AFRIKAANSE WONINGBOU.

DEUR
GERARD MOERDIJK.

Beantwoording van briewe.

Beskrywing van illustrasie.

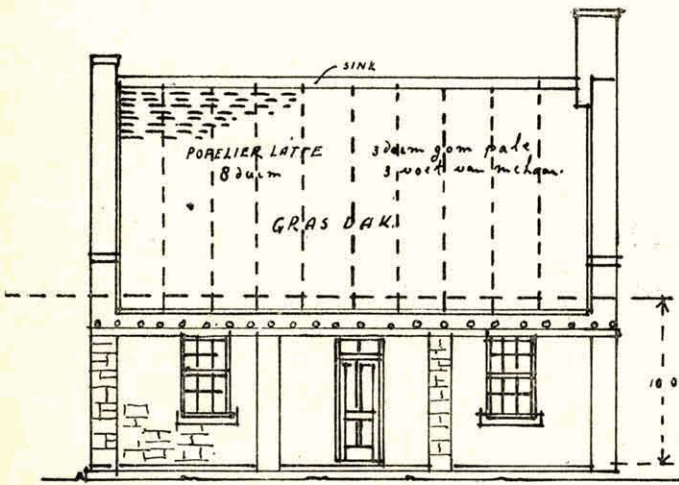
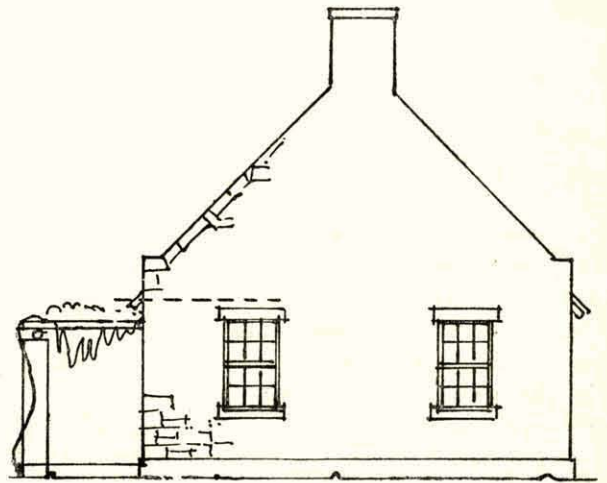
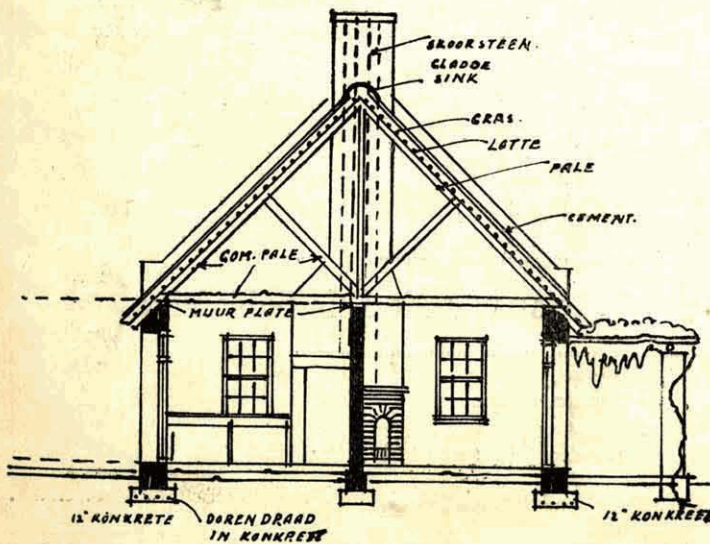
Die illustrasie wat ons hierdie mand gee is 'n klein eenvoudige huisie, so eenvoudig, dat dit oorbodig skyn om selfs nog 'n plan te maak. Maar dit is 'n goeie reël om, voordat mens iets doen, te dink en uit te werk om te sien wat nou onder die omstandighede eintlik wel die beste is. Dit spaar baie nuttelose of verkeerde arbeid. As daar alreeds met die werk 'n aanvang gemaak is, dan is dit moeilik om iets te verander. Hoe klein 'n huis ook moet wees, daar is altyd 'n goeie, betere of beste plan voor.

In die geïllustreerde plan is daar min ruimte vermors. Daar is natuurlik nie al die geriewe van 'n groter huis nie, tog kan dit gesellig gemaak word en bevat alles wat absoluut noodsaaklik is. Daar is 'n badkamer en dit is onmisbaar. Dan is daar 'n goedkope plan vir 'n vuurherd. So'n vuurherd is baie nodig, veral in die kouere dele van ons land. Die tyd gaat nou verby dat ons mense kort na sononder gaan slaap, en om winteraande in 'n kamer sonder 'n vuurherd deur te bring is onaangenaam 'n Brandende vuur gee geselligheid en huislikheid aan die eenvoudigste kamer-tjie.

Die huisie kan deur 'n plaasboer en sy volk self gebou word. Die dak kan somaar van ronde houtwees en met gras of riete gedek word. Die stoep is oorrank met druive, wat in die somer mooi koelte gee en in die winter keer hulle nie die son vanuit die huis nie. Dit lyk baie mooier as 'n sinkdak oor die stoep.

Die mure kan maar ru wees. Ru klipwerk lyk mooi, veral as daar klimplante soos die „Virginia creeper” of „Ivy” teen rank. Die klimplante beskerm nog die mure ook.

PLAN

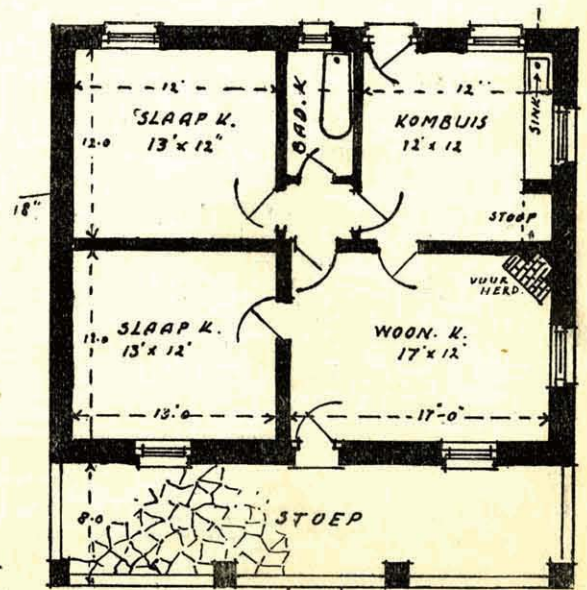
„Die vensters wat Mnr. Moerdyk aanwys is ongetwyfeld mooi, maar vir mense wat in subtropiese dele van die land woon en wat gaasdraad moet voorsit om insekte uit die huis te hou, is die gewone skuifraam volgens my oordeel die geskikste.

Kan Mnr. Moerdyk miskien 'n ander mooi venster voorstel wat ook geskik is om gaasdraad te hou?

Die kaggels beskou ek in 'n warm klimaat oorbodig en sal bly wees om dit vervang te sien met iets meer prakties.

Sê byvoorbeeld die eetkamer moet as werkkamer gebruik word, hoe sal dit lyk om die kaste van die gang daarin te sit?

Mevr. J. F. Fritz vind die huis heerlijk gerieflik, maar dink die eetkamer is bietjie klein, en dit sal baie vol wees. Sy stel voor dat die eetkamer 18 by 18 gemaak word, deur die muur tussen kombuis en eetkamer 3 voet te versit, en dan ook 3 vt. te verskuif, dat die kombuis dieselfde grootte behou soos aangegee. Dan word die gang ook 'n stukkie langer, en die spensdeur is dan 'n bietjie verder van die kombuis. Maak dan die spens deur in die stukkie gang.

Mevr. F. Joubert skryf sy het al te veel sin gehad in die plan van die huis, maar haar paar objekties was dat om op die verskillende verandas te kom 'n mens altyd deur 'n kamer moes loop, vernaamlik is dit tog alte sleg om 'n slaapkamer 'n deurloop te maak. „Dan ook, hier op die hoëveld waar die koue winde so waai is soveel buitedeure in die slaapkamers ongewens, dit veroorsaak te veel trek deur 'n huis. Ons moet bou en ek het wou toe verander aan die plan deur gange tussen die voorste en middelkamer en agterste en 'n 2de kamer te sit. Ek het ook nog 'n slaapkamer meer nodig as in die plan, en so het ek toe tussen eetkamer en studeerkamer ook 'n gang en nog 'n slaapkamer ingesit en die huis toe dieselfde fatsoen gegee aan die eetkamer kant as wat die ander kant van die huis is, met 'n gang tussen kombuis en eetkamer.

Die vensters soos angewys is ook geskik vir 'n muskietproef-huis, alleen dan moet hulle naar binnekant oopslaan, sodat die gaas aan die buitekant kan vasgeset word.

Ook kan skuiframe gemaak word, wat of van onder naar bo, of naar die sykant in die muur kan gekuif word, maar dan moet die gaasdraad op 'n raam geset word, sodat dit maklik kan afgehaal word, indien die vensters van buite moet gewas word. Met vensters wat naar binne oopslaan kan die draad permanent vas wees.

In die warm dele van ons land is die vuurherd oorbodig, maar daar is ook plekke waar soiets in die winter onmisbaar is.

Die leseres kan 'n huis bou volgens die plan as sy wil, maar dit is gevaarlik om daaraan te gaan verander. As die plan nie aan haar gegewens voldoen nie, dan sou dit beter wees om 'n heeltemal ander plan te maak, of te wag totdat daar meer geskikte voorbeelde in „Die Boerevrou” verskyn. Dit is maklik om 'n bestaande plan te verander, maar moeilik om dit te verbeter. Dit lyk miskien meer gerieflik vanuit een oogpunt, maar verloor baie waarde vanuit 'n ander en die hele dak konstruksie is daarmee gemoei. Voordat daar veranderinge gemaak word, is dit altyd beter om die saak met deskundige te bespreek, ek bedoel argitekte, nie boukontrakteurs nie, en nooit die ou spreekwoord te vergeet nie wat sê dat 'n swaap inhardloop waar 'n engel bang is om te tree.

Die eetkamer kan maklik 3 voet groter gemaak word, dit maak min verskil aan die huis. Die kwessie van die grootte van kamers is 'n persoonlike saak. M.i. is 'n kamer van 18 x 15 'n beter vorm as 'n vierkant.
